「新駕駛模擬器 50 組」購案赴西班牙監督履約進度及設計驗證

服務機關：國營臺灣鐵路股份有限公司

報告日期：114 年 8 月 1 日

圖 29 司軔閥隔離位

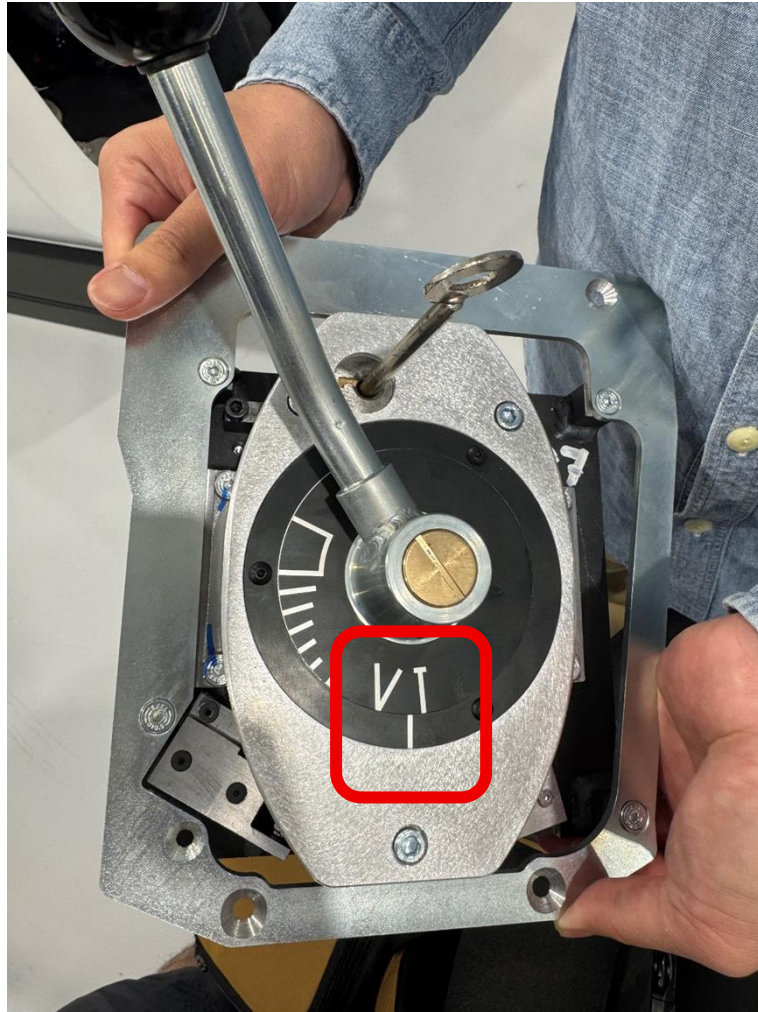
(1) 司軔閥隔離位置標示不準：

- **問題描述：** 司軔閥把手位於隔離位時，刻度未能精確對準標線。
(如圖 31)
- **影響：** 恐導致操作人員判讀錯誤或訓練時誤解正確定位點。

(2) 司軔閥過於容易操作到隔離位：

- **問題描述：** 司軔閥操作容易操作到隔離位。
- **影響：** 不符合實際操作手感。
- **改善要求：** 調整司軔閥的阻尼與手感設計，使其操作感受更符合實際列車的司軔閥。

- **改善要求：** 應調整司軔閥內部結構或面板刻度設計，確保把手在各檔位（特別是隔離位）時，能準確對齊刻度指示標線。

圖 33 ATP 查詢車站畫面

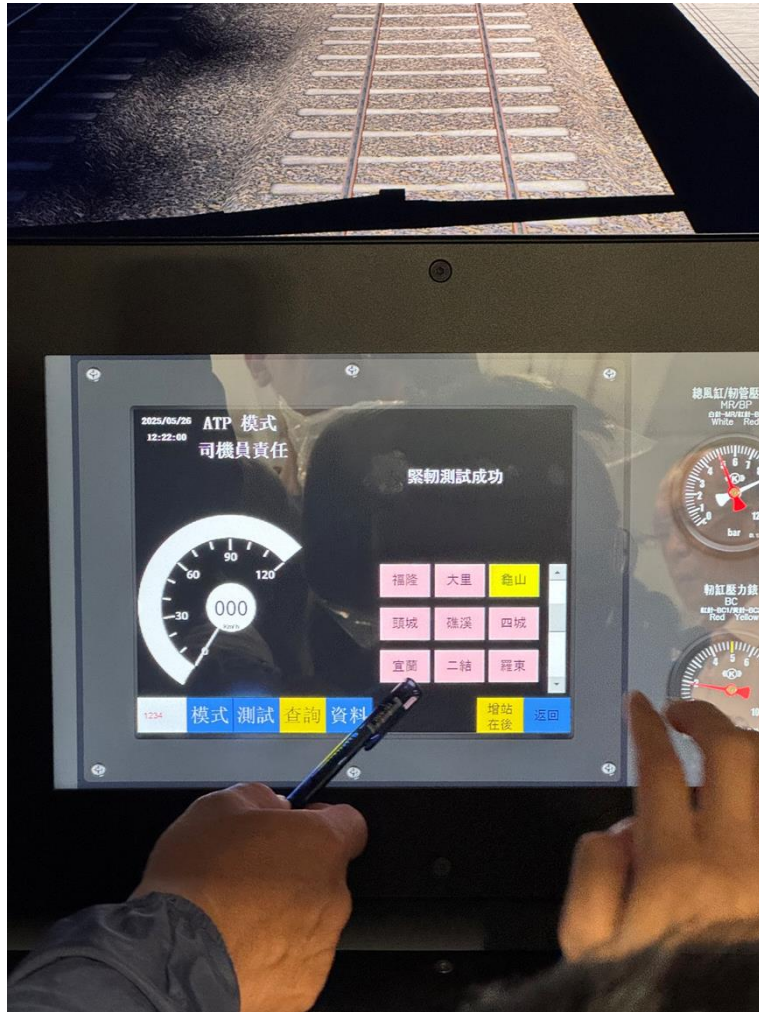
- **問題描述：** 路線操作頁面中，車站分類出現誤置（如宜蘭線車站誤列於縱貫線），部分車站缺漏。（如圖 35）
- **影響：** 不符實際營運路線，影響訓練正確性。
- **改善要求：** 請依照實際營運路線（如縱貫線、宜蘭線、北迴線等）重建車站分類與排列順序，並補齊缺漏車站。

圖 34 模擬路線中平交道告警燈無里程標示

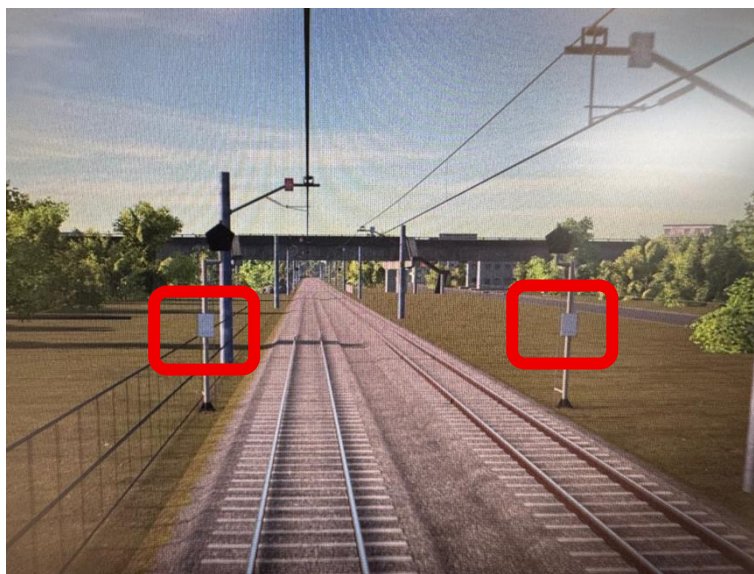
- **問題描述：**平交道告警燈下方之標示牌為空白，未標示里程數或編號。
- **影響：**降低模擬真實性，不利於學員辨識平交道位置。
- **改善要求：**應補上實際模擬位置對應的里程數標示。

圖 36 接近 ATS 距離指示標未依照距離正確顯示

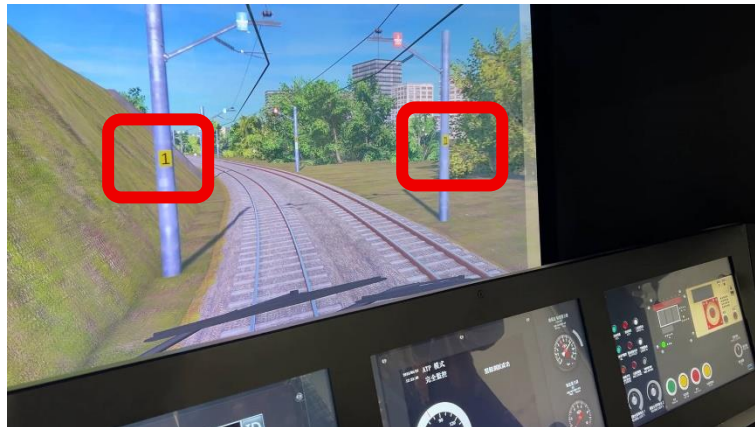
- **問題描述：** 接近 ATS 距離指示標未依照距離正確顯示(不論距離，全部都是 1)。
- **影響：** 影響駕駛對 ATS 標以及進站號誌機距離的判斷。
- **改善要求：** 依據實際距離進行正確的顯示與提示。

圖 48 教官臺控制路線畫面

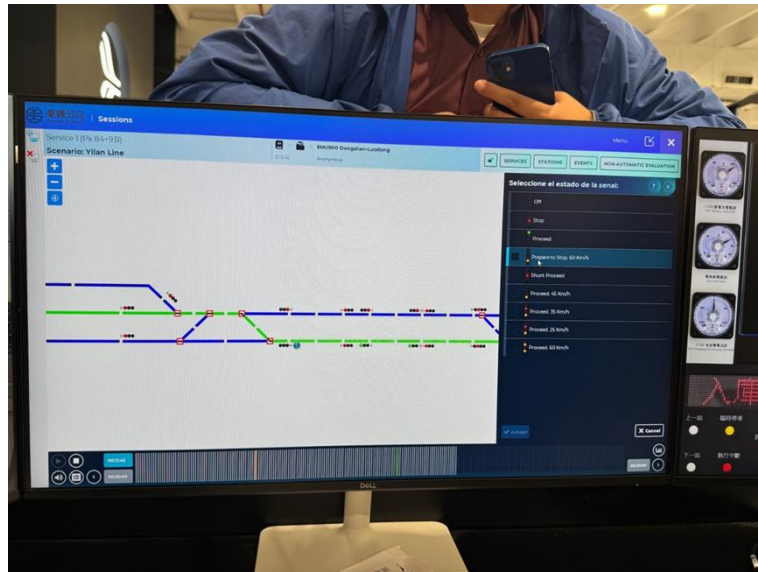
- **問題描述：** 教官在設定號誌機狀態時需透過多層選單挑選，過程較為繁瑣，影響教學及模擬流程效率。
- **影響：** 降低教學效率與靈活性。
- **改善要求：**
 - 使用圖像按鈕或快捷選單（快捷鍵）方式呈現常用狀態。
 - 或允許設定預設清單或收藏。
 - 或合併類似選項為一組。

- 或可增設語音或快捷鍵輔助操作。

圖 51 TCMS 畫面

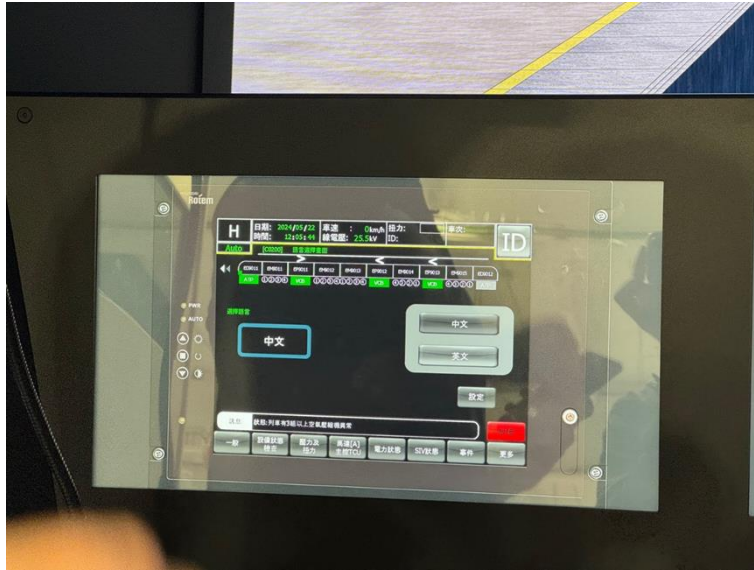
- **問題描述：** TCMS 操作畫面中，左上角「Auto」字樣仍為英文，未翻譯。
- **影響：** 不符合使用者介面一致性。
- **改善要求：** 依據語系切換設定（如目前為「中文」），應同步將所有標示進行中文化處理，避免中英混雜。檢查其他介面頁面（如動力、故障、事件記錄等）是否有類似未翻譯情況，一併修正。

圖 52 列車防護無線電畫面

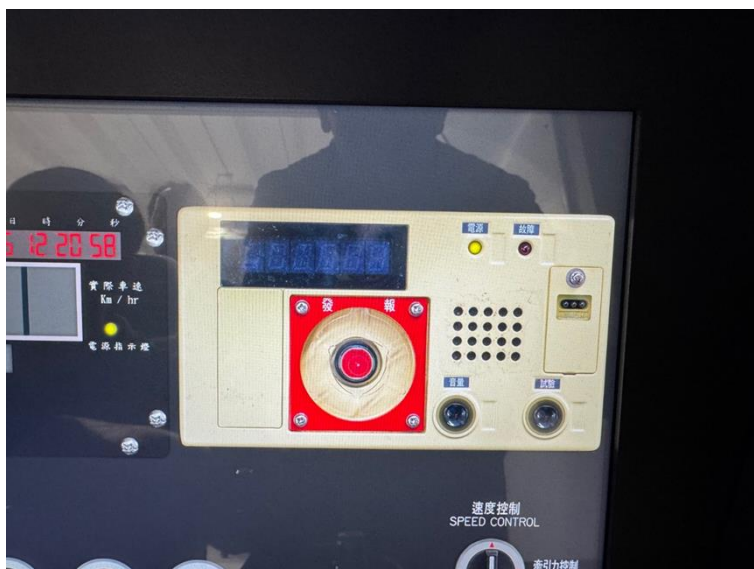
- **問題描述：** 學員端模擬器無法實際操作「發報」按鈕，無法完成完整防護操作程序。
- **影響：** 影響教學與操作訓練的完整性。
- **改善要求：** 模擬器應允許按壓「發報」按鈕並模擬發報後之狀態反應。

圖 54 模擬各考克畫面 1

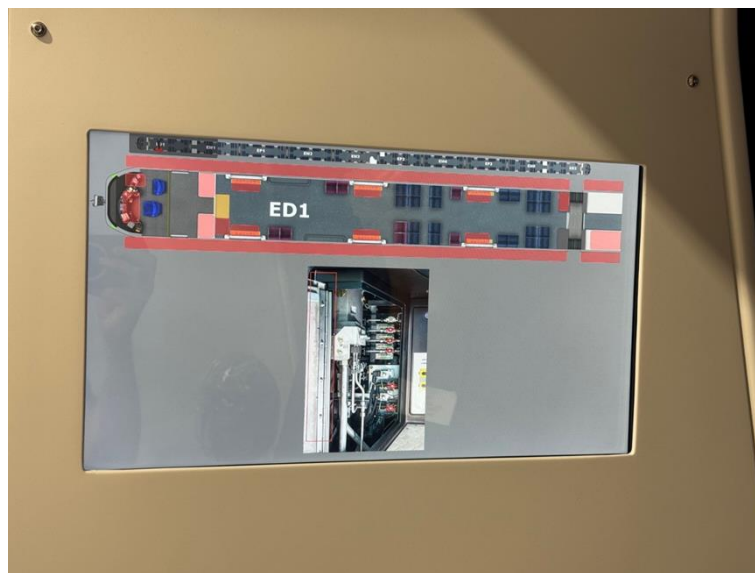
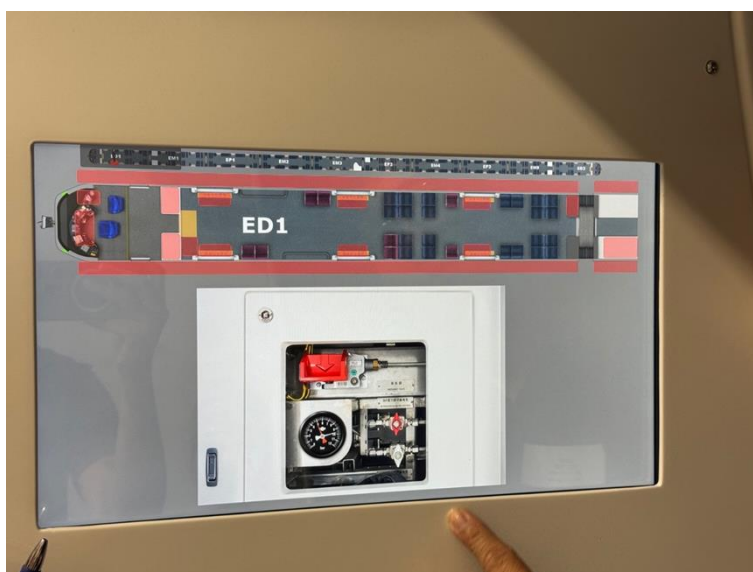
- **問題描述：** 模擬器內部顯示的故障處理情境設定中，MR（主風缸）與 BP（制動風管）考克的「開通」與「隔離」功能效果相反。
- **影響：** 易造成學員誤判與錯誤處置行為。
- **改善要求：** 應立即修正模擬行為與顯示邏輯，確保「開通」與「隔離」功能效果符合實際。

圖 56 模擬各考克畫面 3

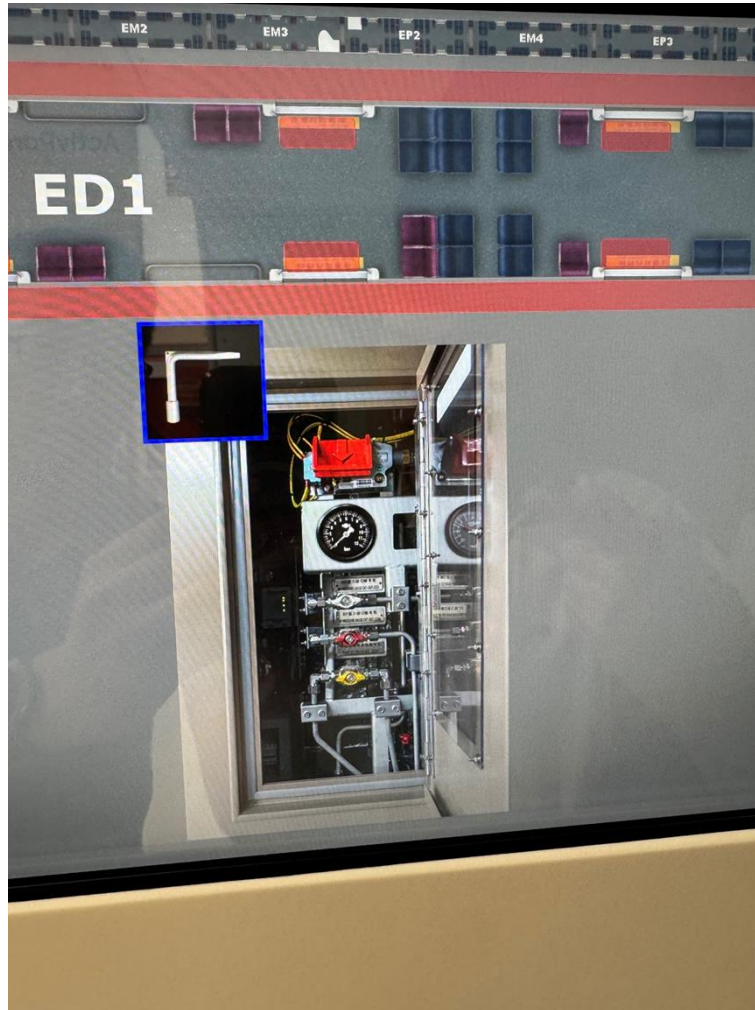
- **問題描述：** 不僅限 MR、BP 考克，畫面中模擬的所有氣源切斷考克（如 EP、EM 的氣源切斷考克等）亦存在同樣問題，其開關操作顯示與實際效果反向。
- **影響：** 錯誤遍及整體考克隔離模擬情境。
- **改善要求：** 全面檢查與修正所有氣源切斷考克的開關操作顯示與實際效果，確保邏輯一致。
